# 徐州闽商石材市场管理有限公司 屋顶分布式光伏电站项目

监理初检报告

## 监理初验缺陷整改反馈表

# 监理初检问题清单

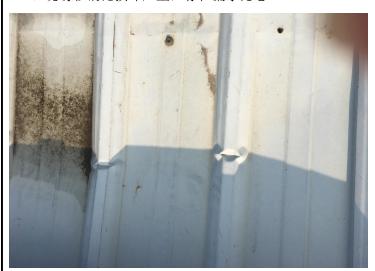
6、现场彩钢瓦损坏严重,存在漏水隐患

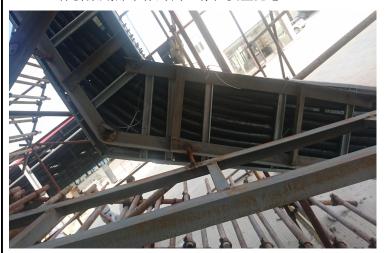
8、平屋面组件下电缆未吊起

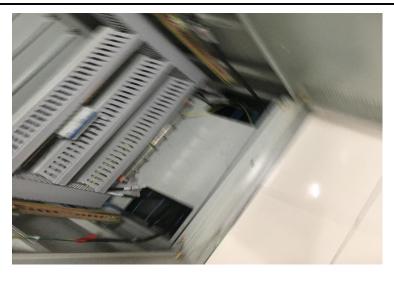
10、箱变基础周边未硬化,未设置围栏
